組織改正他に伴う保安規定の改正について

関西電力株式会社

2. 組織改正他に伴う保安規定の変更内容

美浜第 4 条組織図（変更後）

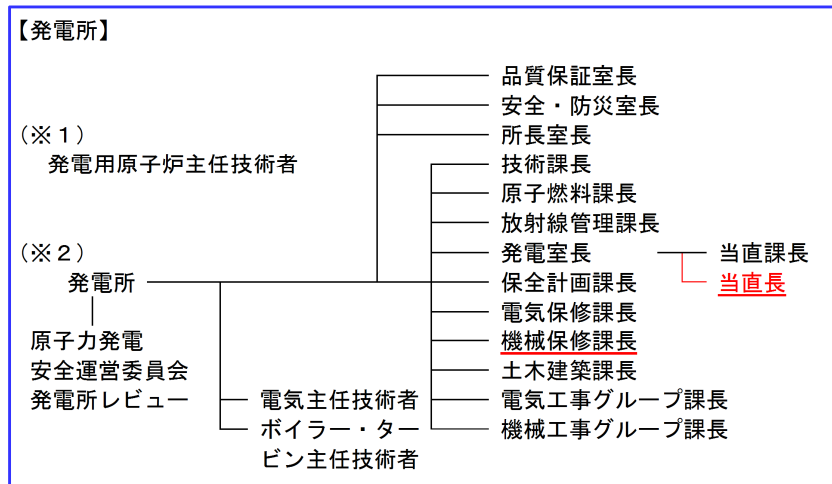
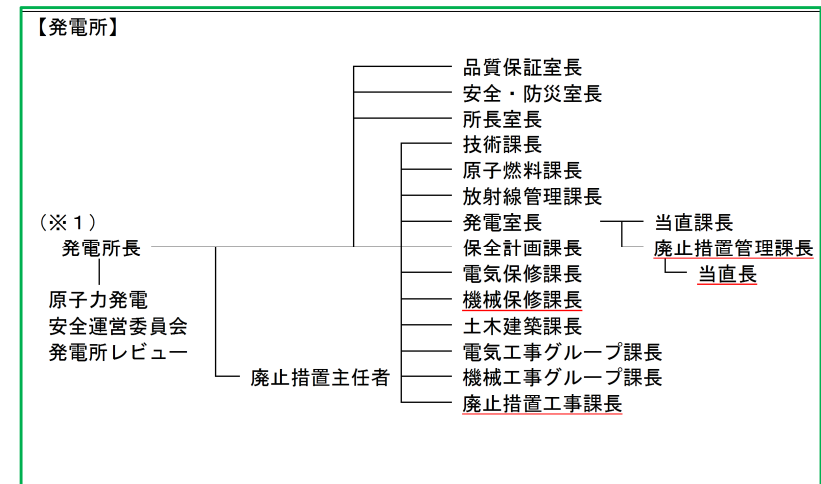
- 2022年5月9日の補正申請において、第 4 条組織図から「廃止措置管理課長」および「廃止措置工事課長」を削除した。
【美浜／大飯】
- 第 1 編と第 2 編それぞれの組織と職務の紐づけは下表の通りであり、第 4 条と第 5 条の整合の観点から変更したもの。
- これまで、職務記載において「～を補佐する」と記載する職位については、上位職を記載することで組織が明確化することから、組織図に記載はしていなかった。
- 廃止措置管理課長の職務は「～を補佐する」であるが、今回、廃止措置工事側とプラント管理側の連携を念頭に新設するものであることを踏まえ、第 2 編の組織図に廃止措置管理課長を記載した。

第 1 編には廃止措置工事は係る内容でないため、「廃止措置管理課長」および「廃止措置工事課長」は記載不要と整理した。

廃止措置工事側とプラント管理側の連携を念頭に、「廃止措置管理課長」を第 2 編組織図に記載した。

表 85-16 計装設備 保安規定記載変更
分類 (最終ヒートシンクの確保) の確認事項より抜粋

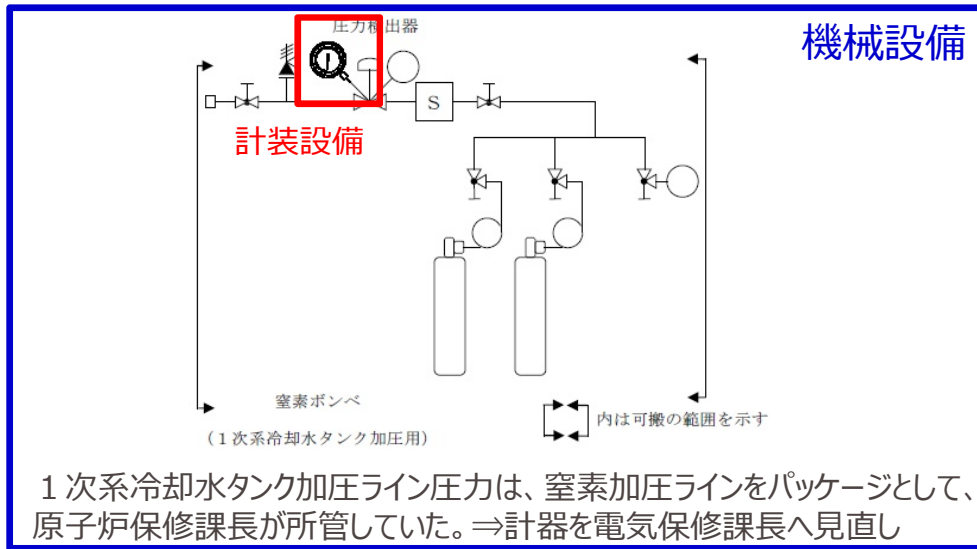
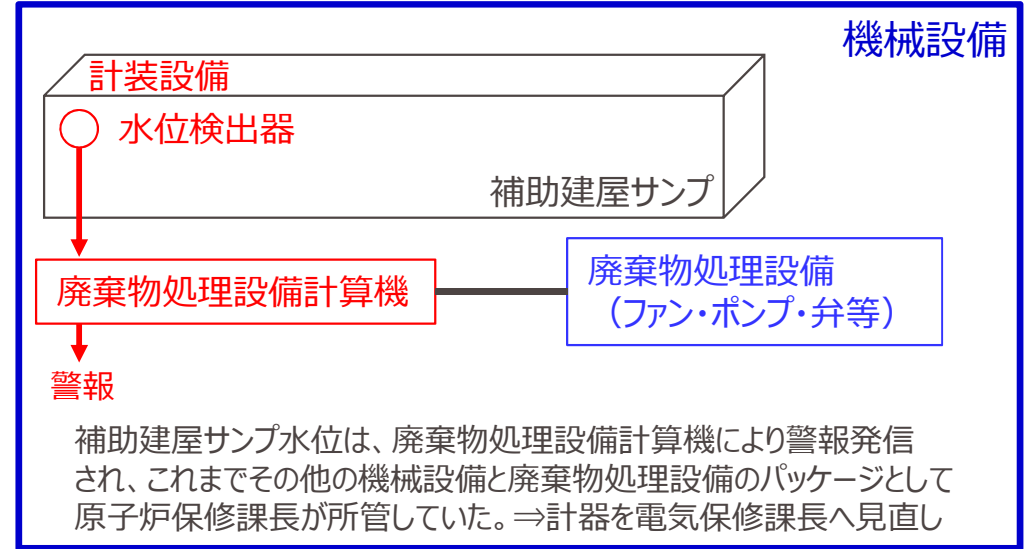
- 今回の保修課統合に伴い、一部設備については設備所管の見直しを実施している。
- 具体的には、「1次系冷却水タンク加圧ライン圧力」と「補助建屋サンプ水位」の2つが該当する。
- これまで、それぞれ窒素加圧ラインおよび廃棄物処理設備をパッケージとして、機械設備を所管する原子炉保修課長が管理していたが、これら計器については計装設備を所管する電気保修課長に見直しをする。
- なお、この設備所管の見直しに伴い、保安規定としては確認する行為者を変更するのみで、LCOやその確認内容そのものに変更はない。

※12: 1次系冷却水タンク加圧ライン圧力について実施する。 → 削除

※13: 補助建屋サンプ水位について実施する。 → 削除

原子炉施設保安規定図 1 1 4 空気吸収線量率等の測定場所

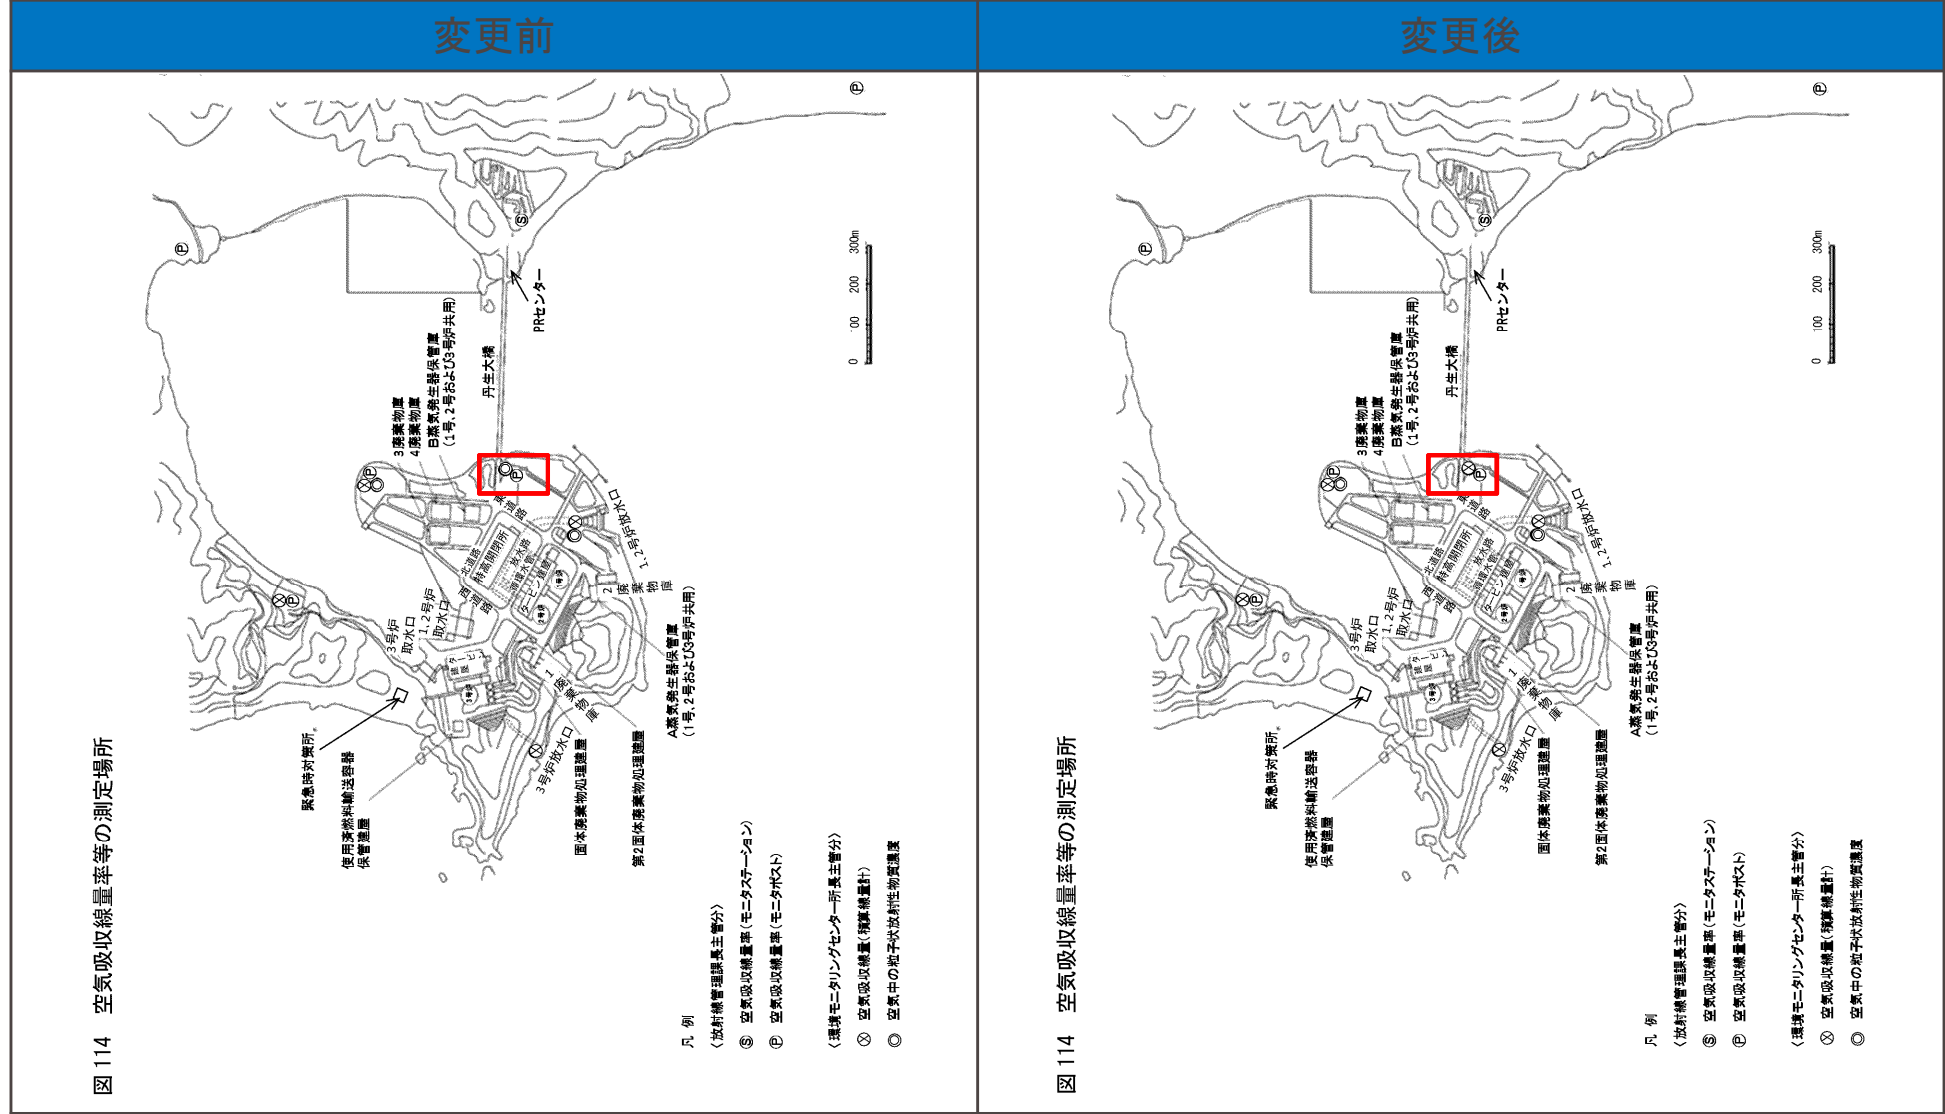
原子炉施設保安規定保安規定図 1 1 4 の空気吸収線量率等の測定場所図のうち、記号を適正化する。なお、本来測定すべき空気吸収線量の測定を実施していることから管理上の問題はない。
